**ADENDA III AL PROYECTO  
PARQUE EÓLICO MARÍA I  
TT.MM. DE FUENDETODOS (PROVINCIA DE ZARAGOZA)  
SEPARATA: Instituto Aragonés de Gestión  
Ambiental (INAGA)**

Preparado por:	Revisado:	Aprobado por:
Nombre: <b>MIGUEL ÁNGEL GARCÍA PANGUSIÓN</b> Cargo: Project Manager Ing. Civil Iberica Renewable Energy S.L.	Nombre: <b>MANUEL SÁNCHEZ REYES</b> Cargo: Responsable Ingeniería Iberica Renewable Energy S.L.	Nombre: <b>RAFAEL FERNÁNDEZ CASTEJÓN</b> Cargo: Director Técnico Iberica Renewable Energy S.L.
Fecha: 21/03/2024	Fecha: 21/03/2024	Fecha: 21/03/2024

*Ilustración 3 Desvío vial MAR1-02 disminuir afectación a parcela*

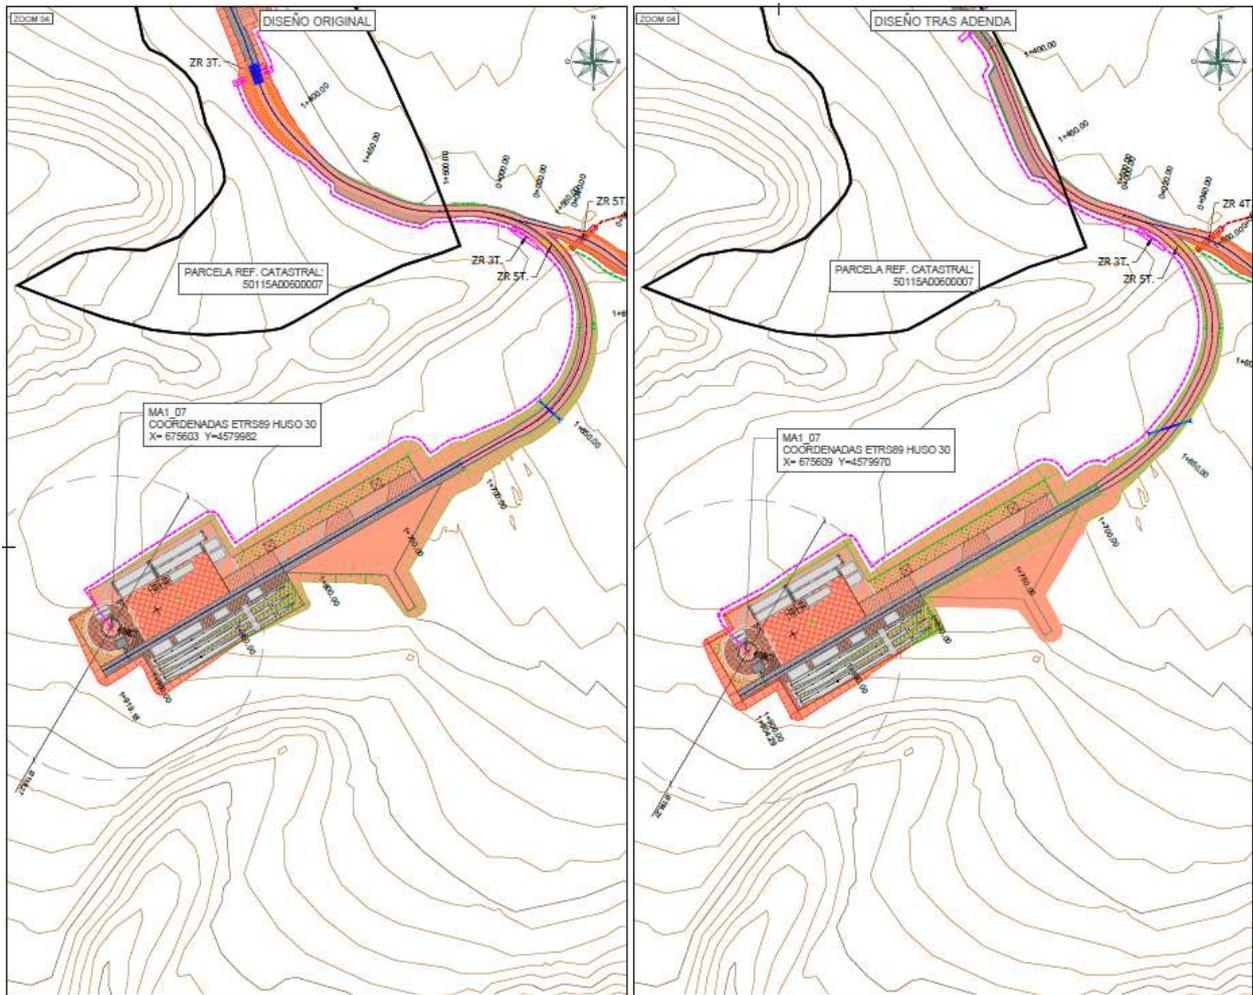
Por un lado, se modifica el eje del vial por la desafectación a la parcela demanial con referencia catastral: 50115A02809011, en el término municipal de Fuentetodos (Zaragoza). EL cambio en el trazado es moderado, por lo que cambia la geometría en planta y alzado del vial MAR1\_02.

La modificación del trazado se realizará a partir del P.K.:1+100.00, tramo del vial que coincide con la interconexión de los aerogeneradores MA1-06 y MA1-07, tal y como se puede ver en la siguiente imagen:

Ilustración 4 Desvío vial MAR1-02 por zona bienes etnográficos

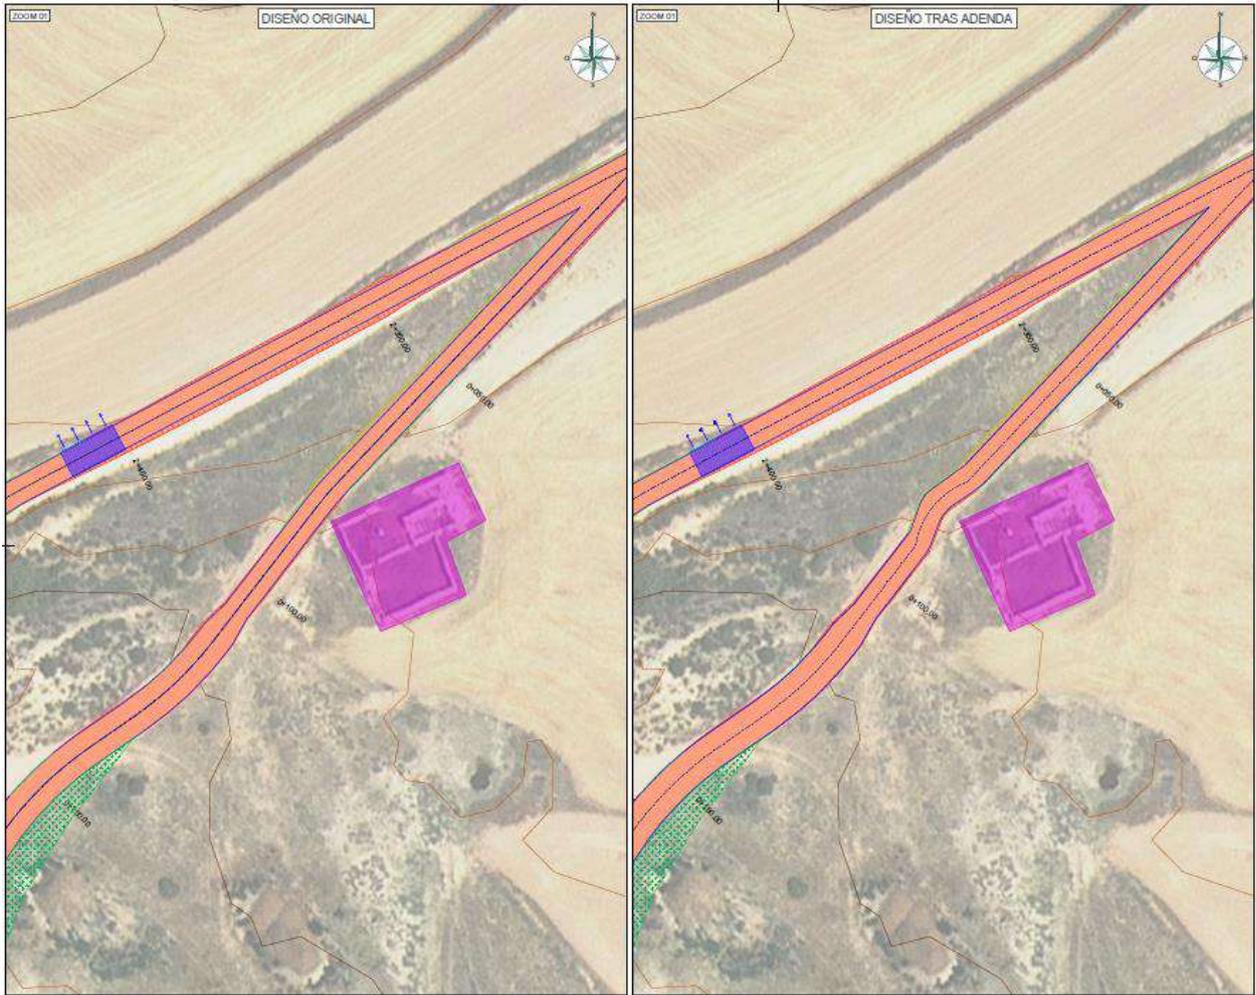
Y, por otro lado, para evitar una zona localizada de bienes etnográficos (color magenta) se modifica, muy levemente, el vial MAR1\_02 que da acceso a los aerogeneradores MA1-04, MA1-06 y MA1-07. El cambio es mínimo, tal y como se puede ver en la siguiente imagen, por lo que no se ve afectada la longitud del vial ni los movimientos de tierras asociados al vial en cuestión en e:

Ilustración 5 Modificado drenaje

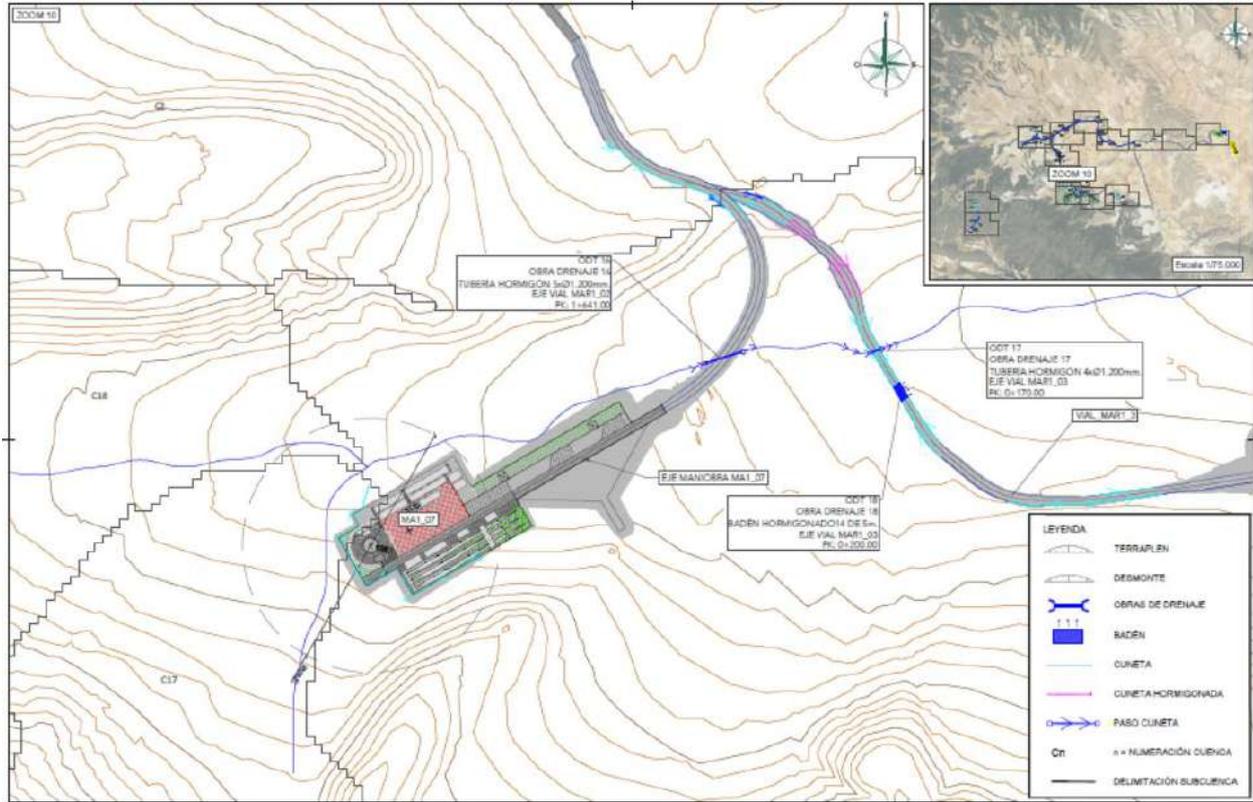
La Tabla 18 “Obras de drenaje transversal proyectadas”, donde muestra el listado de las actuaciones proyectadas del drenaje transversal se modifica, quedando de la siguiente forma:

*Ilustración 9 Desvío zanja 1 Terna*

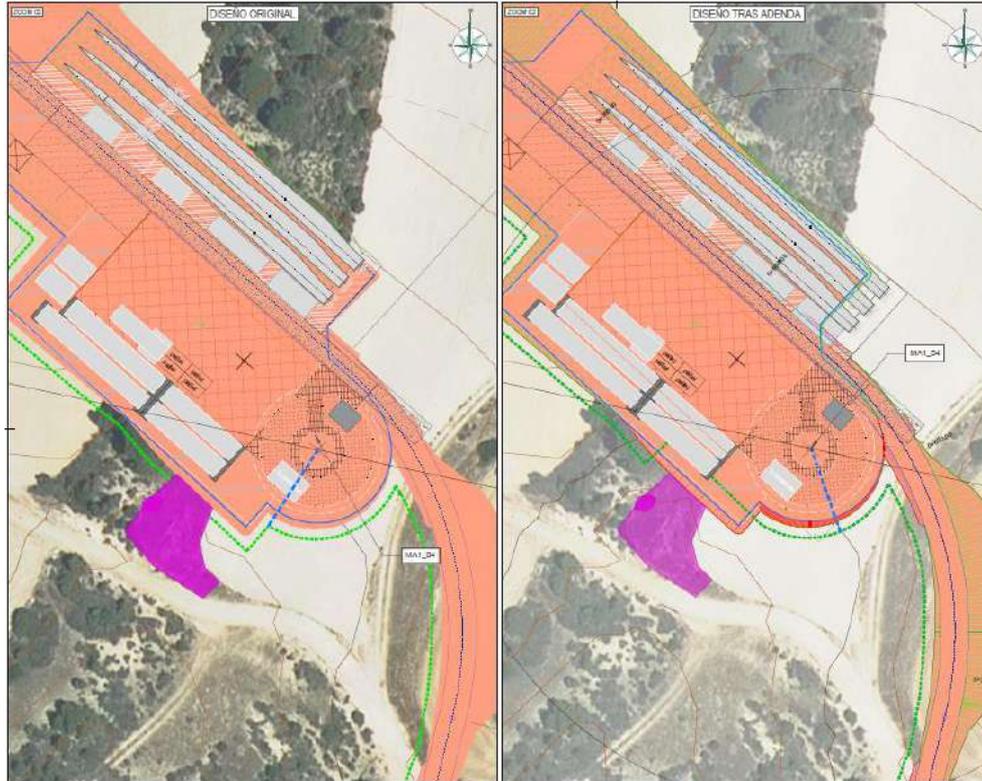
Por un lado, se identifican dos zonas en las que se modifica el trazado de las zanjas por la aparición de bienes etnográficos. Estas dos zonas son:

Ilustración 11 Desvío zanja por giro plataforma aerogenerador

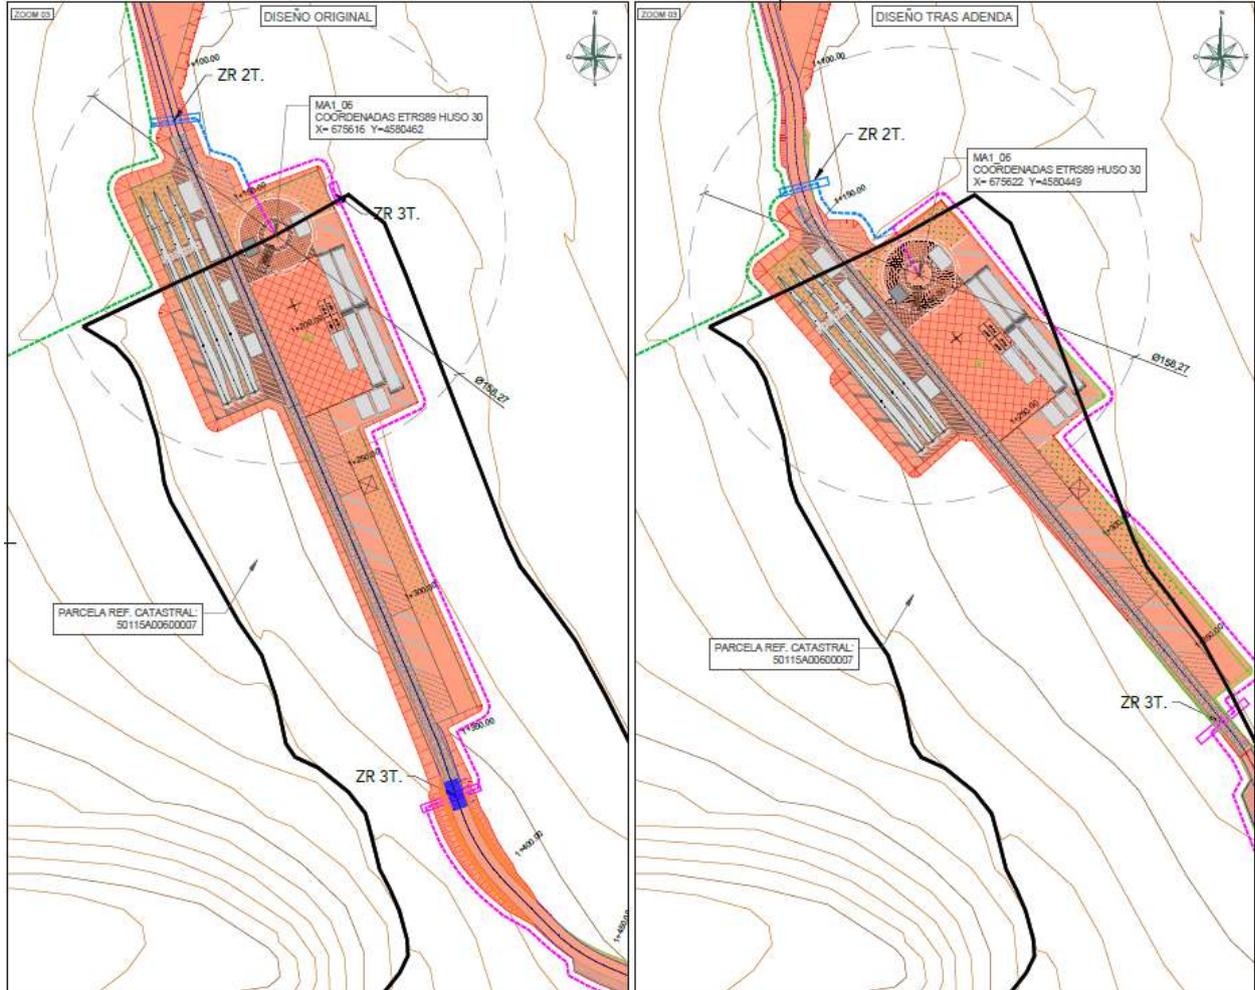
Y, por el otro lado, debido al giro y desplazamiento de la plataforma del aerogenerador MA1-06 y del cambio en el trazado del vial con eje MAR1\_02, la zanja que discurría por dicha plataforma y paralela al vial también se modifica, tal y como se puede comprobar en las siguientes ilustraciones:

DESVÍO DE ZANJA POR GIRO Y DESPLAZAMIENTO EN LA PLATAFORMA DEL AEROGENERADOR MA1-06:

Ilustración 12 Desvío zanja por modificado vial MAR1\_02

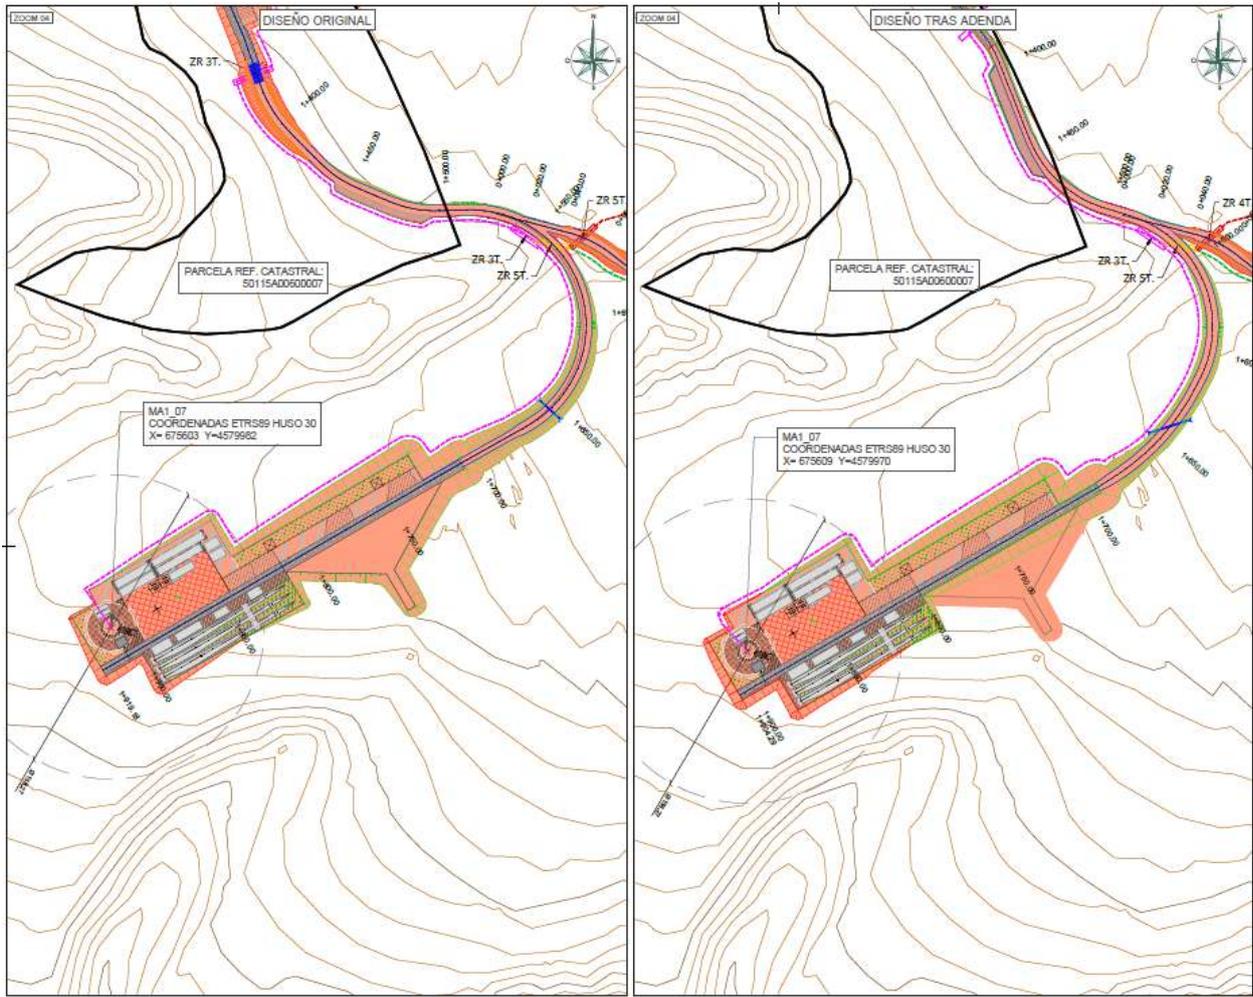
DESVÍO DE ZANJA POR CAMBIO EN EL TRAZADO DEL VIAL CON EJE MAR1\_02:
